W nawiązaniu do Pani pisma z 17.01.2019 r., znak: ORG.0003.10.2019, skierowanego do Zarządu Dróg Wojewódzkich w Olsztynie w sprawie ustytuowania (poprawy bezpieczeństwa) przejść dla pieszych w msc. Drogosze – ciąg drogi wojewódzkiej nr 590, działając na podstawie art. 10 ust. 4 ustawy z dnia 20 czerwca 1997r. Prawo o ruchu drogowym (Dz. U. Z 2018 poz.1990) oraz § 3 ust.1 pkt. 1 rozporządzenia Ministra Infrastruktury z dnia 23 września 2003r. w sprawie szczegółowych warunków zarządzania ruchem na drogach i wykonania nadzoru nad tym zarządzeniem (Dz. U. 2017 poz.784 i zm.), Marszałek Województwa Warmińsko-Mazurskiego jako organ zarządzający ruchem na drogach wojewódzkich informuje, że została przeprowadzona wizja lokalna w terenie w obecności przedstawicieli zarządcy drogi, Biura ds. Dróg Urzędu Marszałkowskiego w Olsztynie oraz Komendy Wojewódzkiej Policji w Olsztynie.

Notatka służbowa
z wizji lokalnej w terenie w dniu 01.09.2016 r.
DROGOSZE – obszar zabudowany - ciąg drogi wojewódzkiej nr 590
SDR wg Generalnego pomiaru ruchu z 2015 r. – 742 poj./dobę

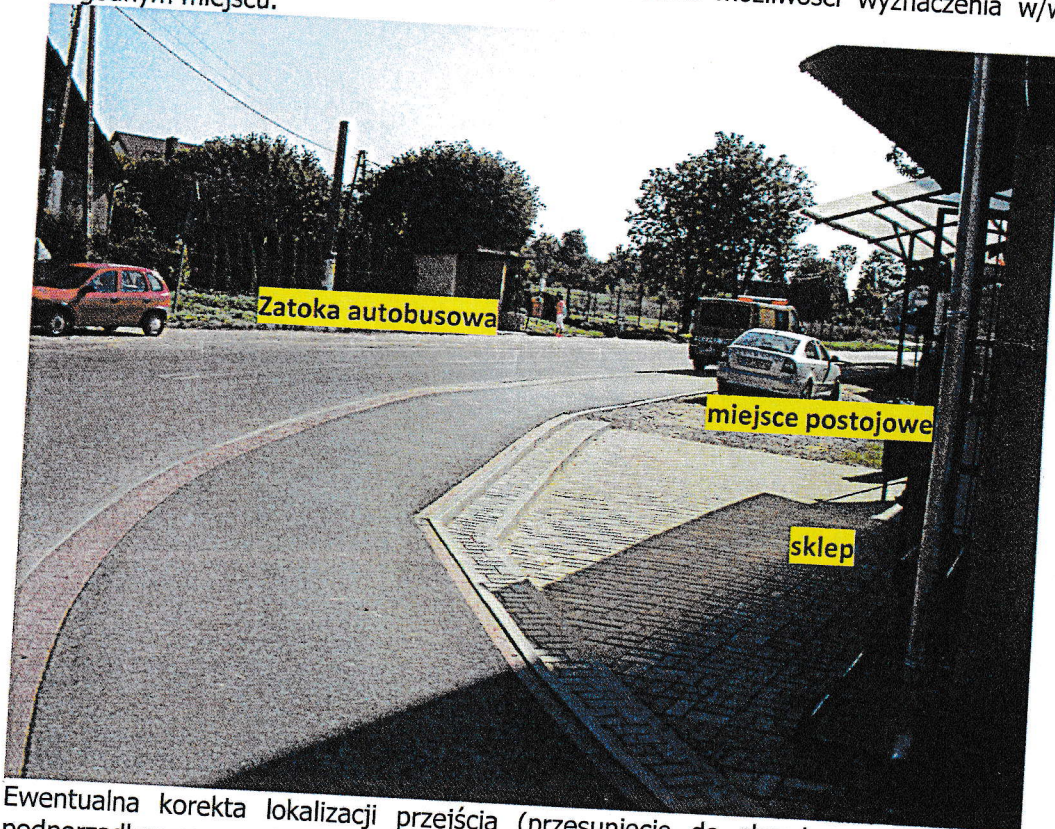
AD 2) przejście dla pieszych wyznaczone jest na zakręcie, co stanowi niebezpieczeństwo – zmienić lokalizację przejścia.

Przejście dla pieszych zlokalizowane jest w miejscu zakończenia ciągu-pieszorowerowego w obrębie rozległego skrzyżowania DW 590 i DG 125020N.

Mając na uwadze obecną geometrię skrzyżowania oraz zagospodarowanie otoczenia drogi (sklep, zatoki postojowe, lokalizacja przystanku) brak jest obecnie możliwości wyznaczenia w/w przejścia w innym dogodnym miejscu.

Ewentualna korekta lokalizacji przejścia (przesunięcie do skrzyżowania) wymaga przebudowy wlotu podporządkowanego drogi gminnej poprzez zawężenie i wyznaczenia szerokości i promienia wlotu podporządkowanego z jednoczesnym przedłużeniem ciągu pieszo-rowerowego – jak pokazano na zdjęciu.
